Stadtratssitzung 16.7.2014

TOP 12.2 Mündliche Anregung der Fraktion MitBÜRGER für Halle – NEUES FORUM

Anregung Prüfung der Verschiebung des Künstlerhauses 188

GRUNDRISSE ERDGESCHOSS ohne Maßstab

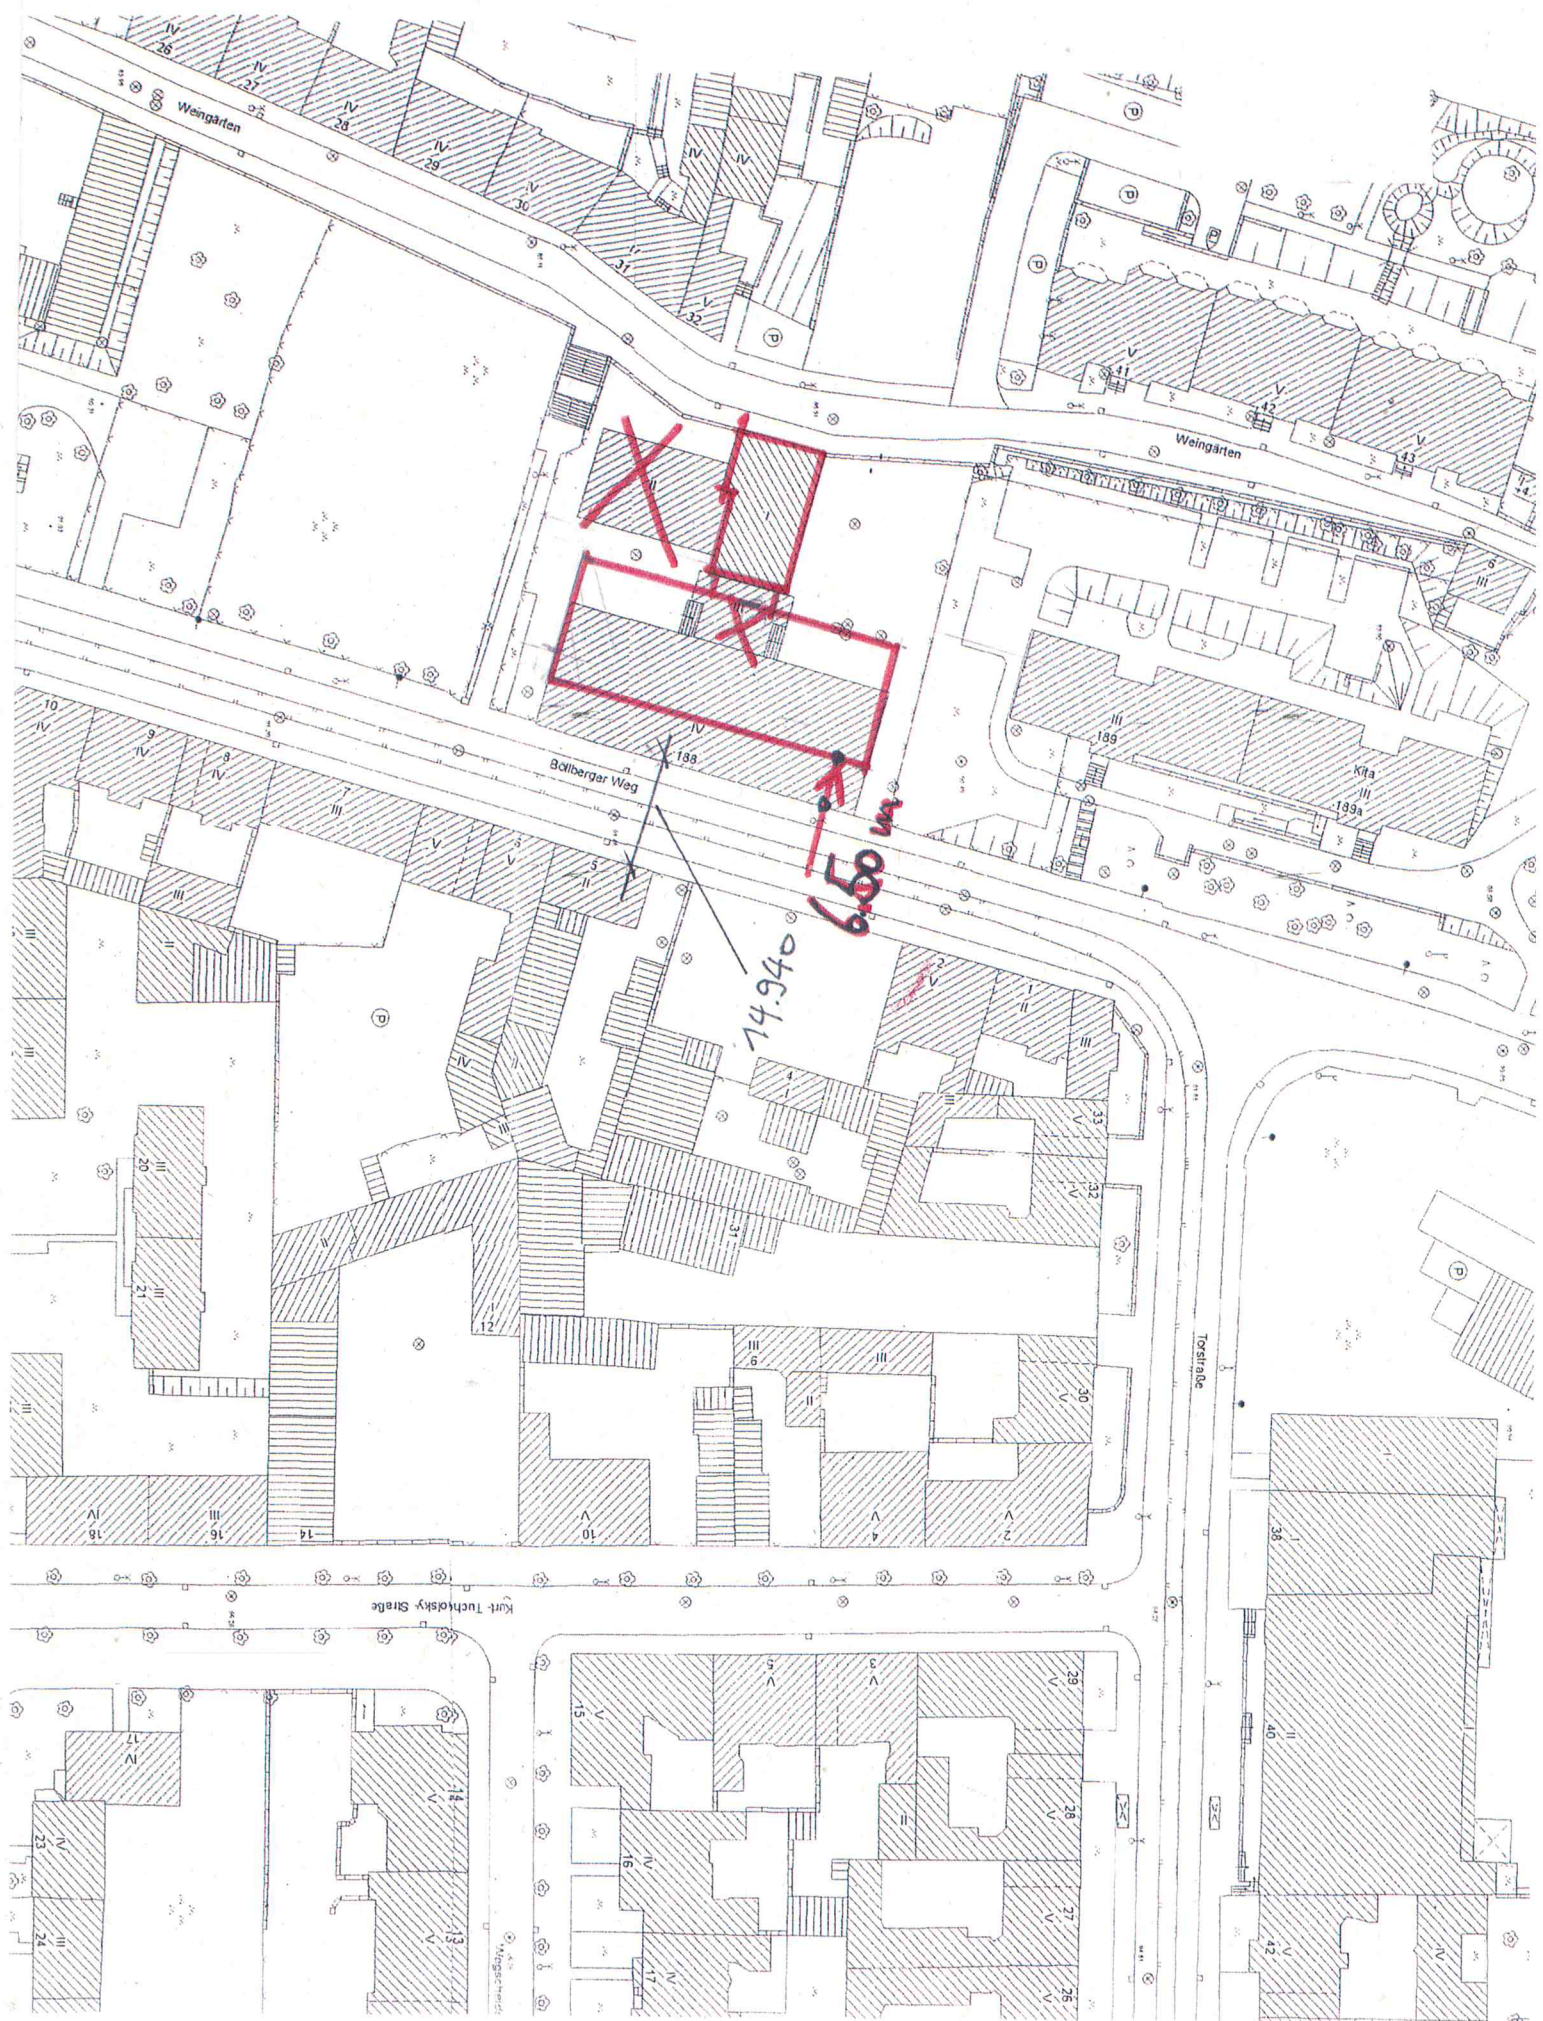
Sabine Wolff regt im Namen der Fraktion MitBÜRGER für Halle – NEUES FORUM am 16.7.2014 in der Stadtratssitzung an, dass die Stadtverwaltung bzw. HAVAG ebenfalls die Variante prüfe, die Gebäude zum Böllberger Weg 188 nur um 6,50m zu verschieben.

- **Die Fraktion regt an, dass die Verwaltung die HAVAG auffordert, die angedachte Verschiebung des Gebäudes um 6,50 m geradlinig nach hinten zu prüfen.**
- Dieser Abstand würde ausreichen, wenn man das Zwischengebäude zwischen dem Künstlerhaus 188 und Turnhalle abreißt (es umfasst gesamt 9 m, derzeit sind Toiletten und Aufgang darin, bei 6,50m verbleiben für den Aufgang dann noch 2,5m). Die Treppen selbst liegen im Hauptgebäude.
- Damit wird der von der Verwaltung dargestellte Straßenquerschnitt für den besonderen zweispurigen Bahnkörper für Straßenbahn, PKW + Fahrrad- und Fußweg möglich
- Auf diese Weise wird der Erhalt der Turnhalle möglich, ebenso würden sich die Kosten im Vergleich zur angedachten 11m Verschiebung wesentlich verringern
- **Bitte jetzt berücksichtigen, bevor Prüfung der HAVAG abgeschlossen ist**
